Avis de la Mission Régionale d'Autorité environnementale Nouvelle-Aquitaine sur le projet de parc éolien de Chambonchard (23)

n°MRAe 2022APNA43

Réponse à l'avis de la MRAe Nouvelle-Aquitaine, Juillet 2022

Réponse à l'avis de la DDT de la Creuse, Juillet 2022

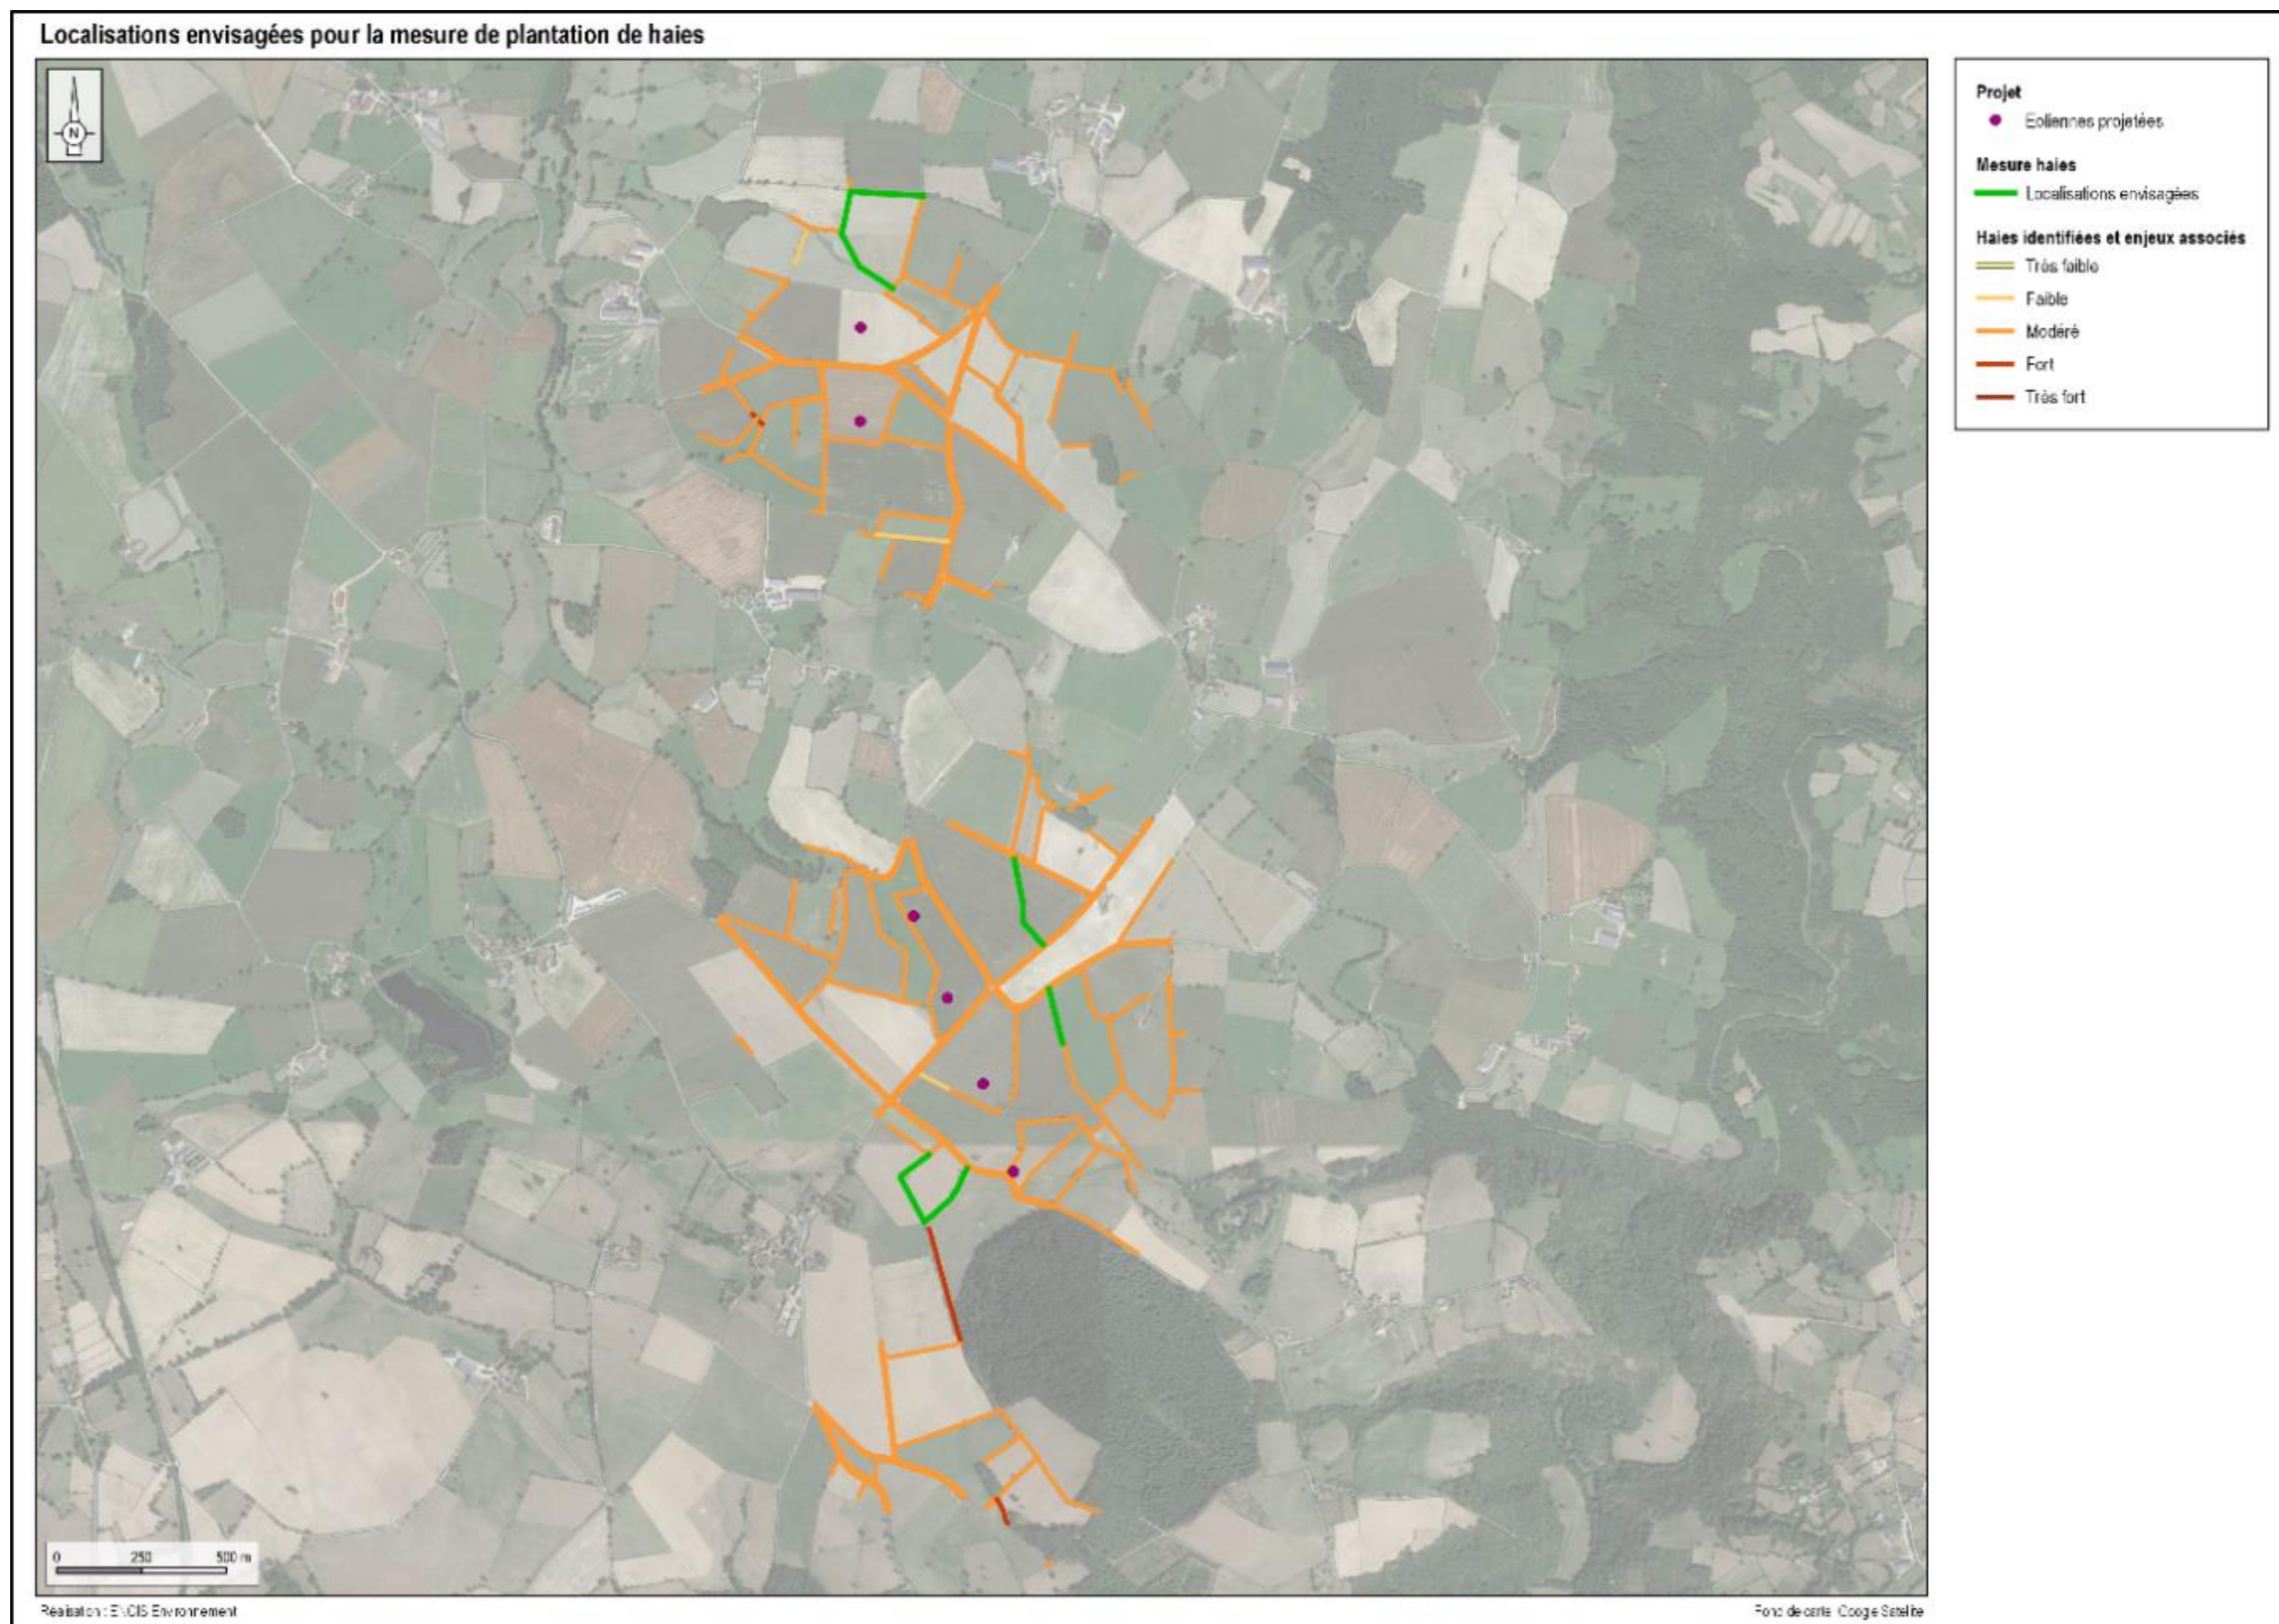
Le projet génère la destruction de 624 ml de haies. Il prévoit à cet égard la plantation de 1 200 m de haies (mesure E10). La MRAe demande au porteur de projet de présenter un plan localisant les différentes haies plantées, en justifiant leur localisation au regard des enjeux paysagers et écologiques de l'aire d'étude.

La localisation des haies a été précisée en concertation avec les experts de chaque thématique. La carte suivante présente les localisations envisagées, toutes se situent au sein de parcelles dont la maîtrise foncière est acquise. La préconisation de la plantation d'essences locales (Noisetier, Aubépine, Prunellier, Rosier des Chiens, Sureau noir) permettra de créer ou recréer des habitats favorables aux reptiles (sites de reproduction et aires de repos) et de renforcer les continuités écologiques locales (trame verte).

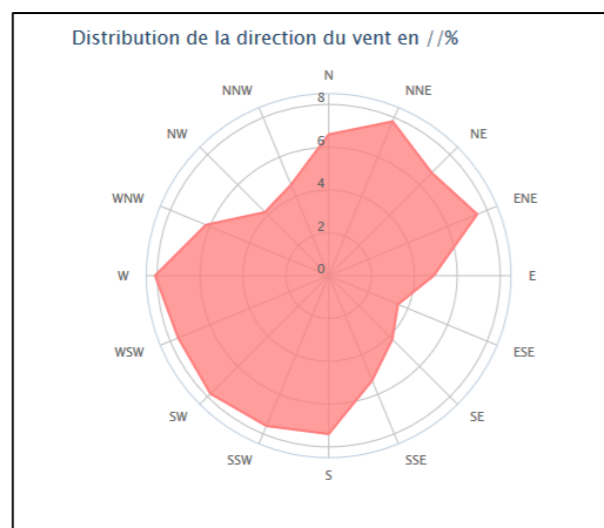
Au regard de la grande sensibilité du secteur d'étude pour l'avifaune (dont le Milan royal sensible aux éoliennes), la MRAe demande au porteur de projet de prévoir un plan de bridage intégrant l'arrêt des éoliennes au moment du pic migratoire du Milan royal (généralement 2 semaines entre mi et fin octobre).

Type de mesure : Mesure de réduction.

Impact brut : Contournement et mortalité du Milan royal en phase migratoire.

Objectif : Diminuer l'effet barrière et la mortalité directe du Milan royal en phase migratoire.

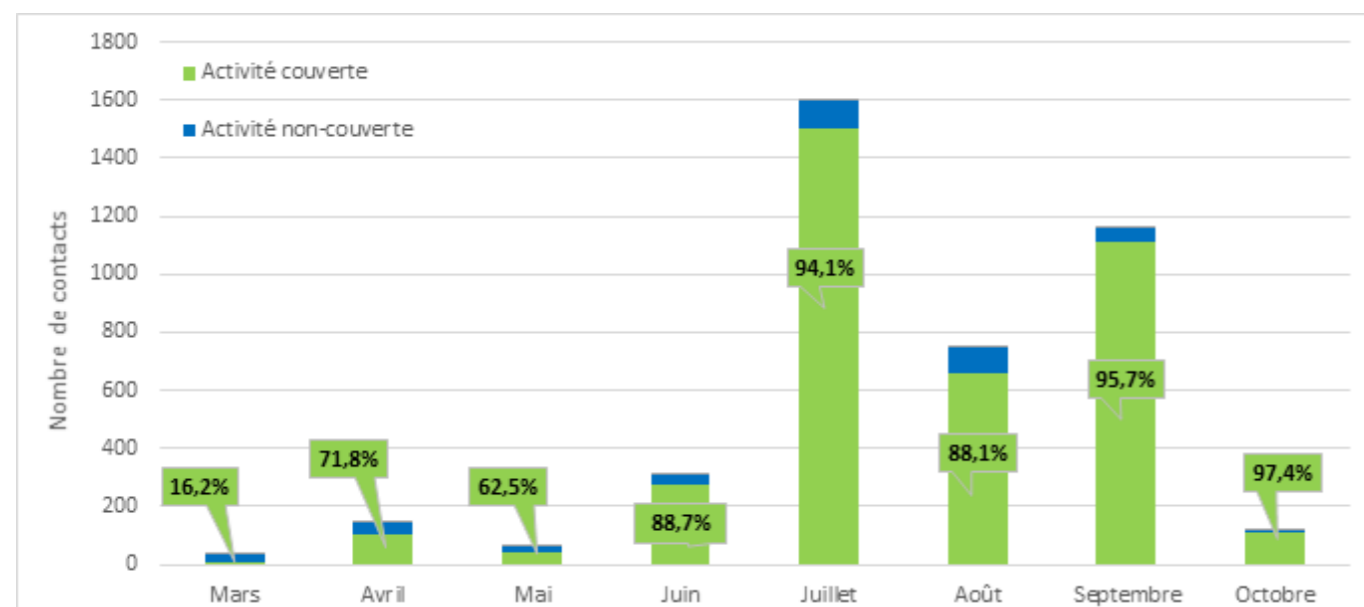
Par ailleurs, le projet s'implante à proximité immédiate d'un parc éolien existant, mis en service en 2012 et exploité par la même société. Le dossier présenté ne fournit aucun résultat de suivi environnemental de ce parc éolien, dont la proximité aurait permis de tirer des enseignements.

Concernant l'ornithologie, les conclusions du suivi stipulent que :

« Au vu des résultats constatés et des espèces impactées, le parc éolien de Aérodis – Les Chaumes ne présente pas une mortalité aviaire importante. Une attention particulière devrait être portée sur la mortalité des Buses variables, même si l'espèce ne présente pas de statut de conservation défavorable, la mortalité importante de jeunes pourrait affecter le renouvellement des populations locales. »

Notons en complément que les données des suivis 2018-2019 du parc de Aérodis – Les Chaumes (mortalité et comportement avifaune notamment) ont été directement intégrées dans le volet milieux naturels, faune et flore de l'étude d'impact du projet éolien (ex : monographies des espèces – parties « 3.3 État actuel de l'avifaune »).
